**INFORME
AUDITORÍA TÉCNICA
LM-AT-133-10**

**Proyecto: Conservación Vial de la Red Vial Nacional con
Superficie en Tierra y Lastre,
Zona 2-3 A, Línea N°11, Ruta Nacional N° 925
Sección 51250
Jabilla Abajo (R.1)-Lte. Cantonal Cañas/Tilarán (Río Higerón último paso)**

**Licitación Pública No. 2007LN-000004-CV
DICIEMBRE- 2010**

Figura N°2: Estimación Descriptiva.
Ítem Colocación y compactación de material de relastre.
Estimación de Pago de Obra N°19 (Mayo del 2010)

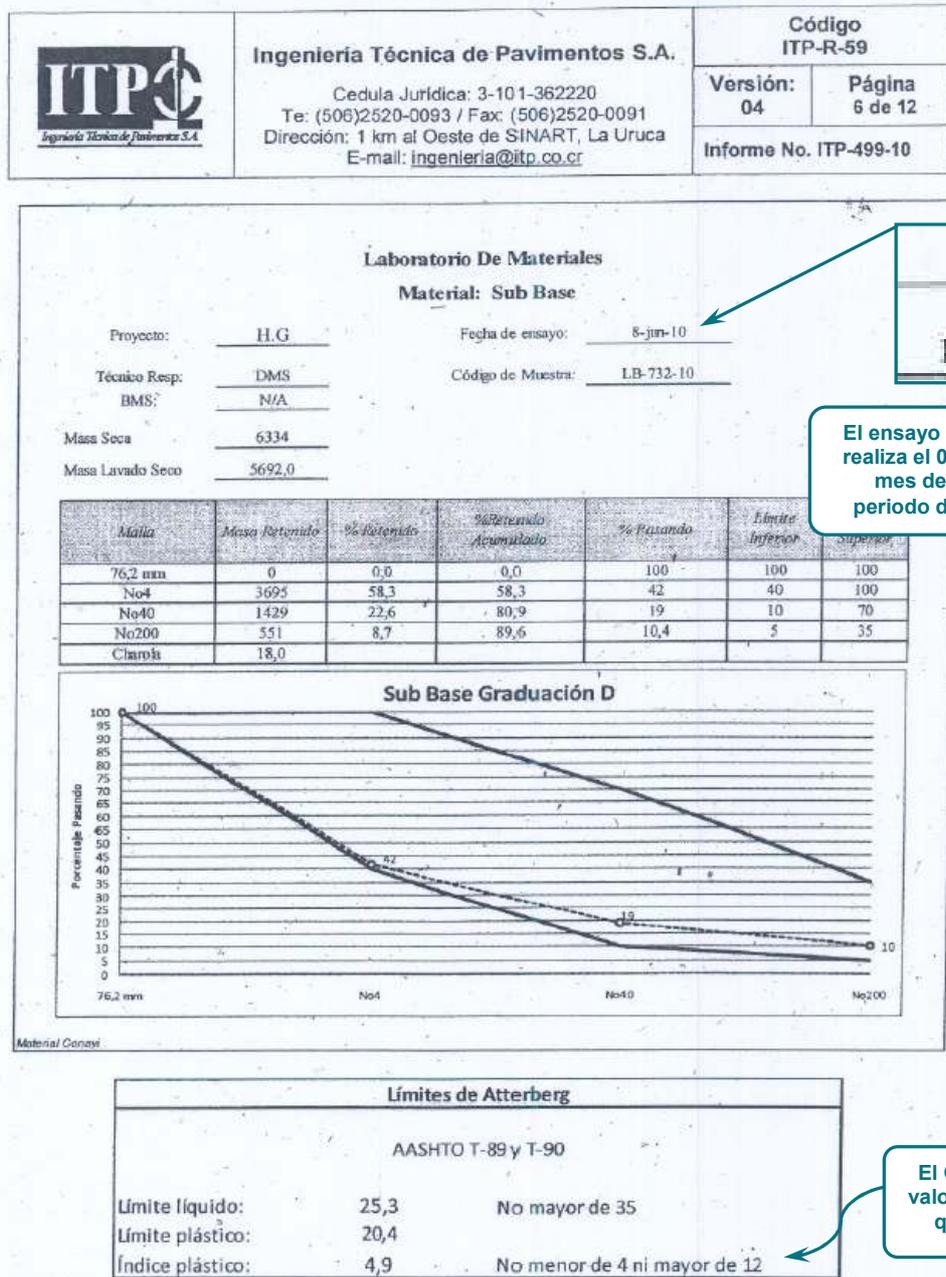
Periodo de ejecución de obras

Primera visita realizada al sitio

**Figura N°5: Informe de Autocontrol ITP-499-10.
Estimación de Pago de Obra N°19 (Mayo del 2010)**

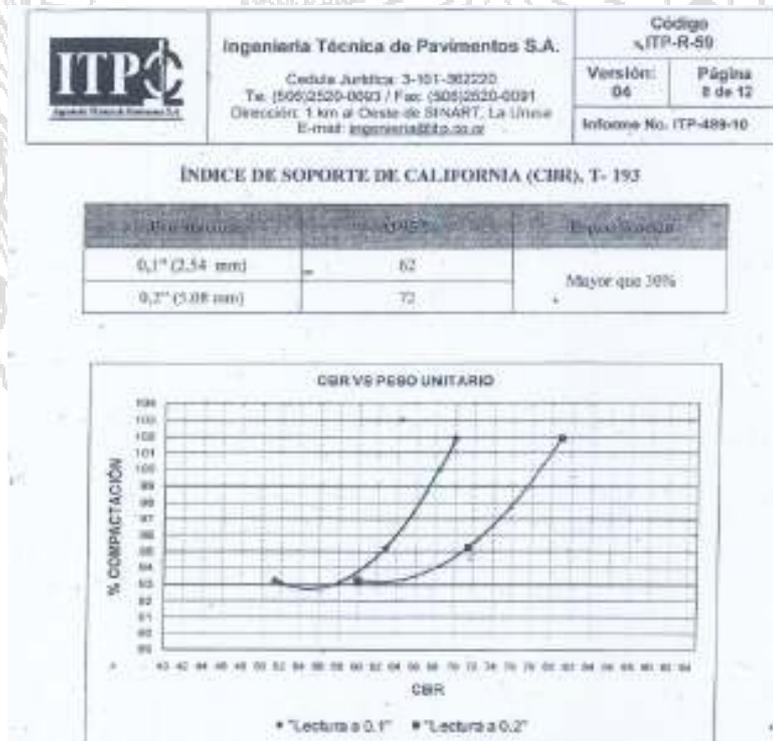
- B) Para la Capacidad de soporte (CBR), considera el Contratista que su valor debe ser “Mayor que 30” (ver figura N°5), cuando el Cartel de Licitación en Capítulo III, Especificaciones Especiales, demanda lo siguiente:

“...Además, el material deberá cumplir con un CBR ≥ 20 (veinte) % al 95 (noventa y cinco) % de compactación...”

Tales consideraciones pueden inducir, por parte del Organismo de Inspección y del CONAVI, a un error de aceptación de material que incumple especificaciones. Prueba de ello es que en el Informe de Autocontrol de la Estimación de Pago N°19, la muestra LB-732-10 reporta un IP de 4.9, que aunque levemente es menor a 5, ubica a ese material fuera del rango de plasticidad exigido por el Contrato, y sin embargo se paga toda la obra realizada, según se detallada en el apartado de este informe de auditoría **2.4 SOBRE LOS PAGO DE OBRA.**

Figura N°7: Ubicación de Tajos considerados por el Contratista

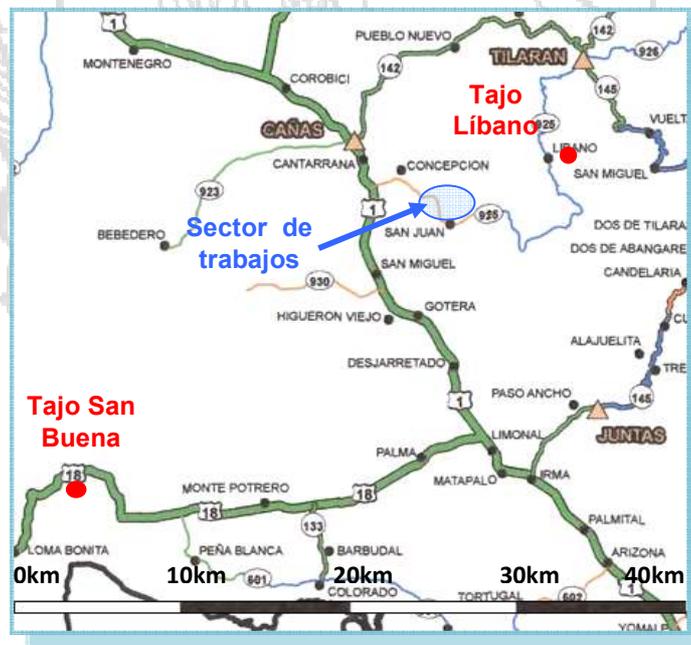
Además de lo anteriormente señalado, cuando se analiza la ubicación del Tajo San Buena, cerca de la Ruta Nacional N° 18, hacia Puerto Níspero, Colorado, Guanacaste, se determina que éste se encuentra a una distancia del sitio de las obras auditadas, de aproximadamente 57 km, distancia de acarreo mucho mayor si se considera el Tajo Líbano, ya que se encuentra aproximadamente a 21 km, según se muestra en la figura N°7, “Ubicación de tajos considerados por el Contratista”.

Figura N°10: Esquema de cuneta de seguridad.

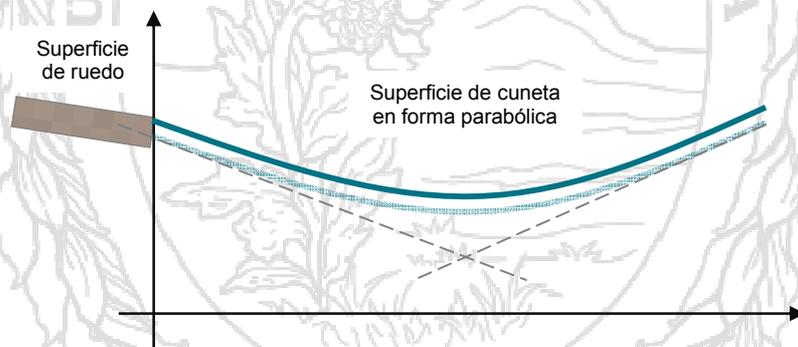
- 4.5 En relación con el sistema de drenajes superficial, se recomienda considerar la práctica seguida por el Programa de Rehabilitación Red Vial Cantonal MOPT-KfW, en su manual *“Conservación de Caminos Un Modelo Participativo”*, en el Capítulo 6, *Técnicas de Rehabilitación Vial*, en el apartado de *Cunetas y Contracunetas*. En dicho documento se establece, que la pendiente longitudinal de cunetas sin revestir no sea mayor al 5%, de lo contrario se requerirán obras de quiebra-gradientes. Además, establece que en zonas donde llueve mucho, el área hidráulica de las cunetas debe ser al menos de 0.18 m^2 , que correspondería a una cuneta triangular de 60 cm de ancho por 60 cm de alto (fondo).

No obstante, respecto de esa geometría y en virtud de que la buena práctica internacional sostiene que cunetas triangulares con más de 15 cm de profundidad se consideran peligrosas desde el punto de vista de seguridad vial, se recomienda utilizar en esos casos la cuneta de seguridad, calificada como segura independientemente de su profundidad, según lo establece el Ministerio de Fomento de España en el documento *Instrucción de Carreteras, Norma 5.2-IC “Drenaje superficial”*. Esta cuneta se caracteriza por tener una sección transversal parabólica, tal y como se muestra en la siguiente figura, cuyas dimensiones obedecen las especificaciones de diseño que indica dicha norma.
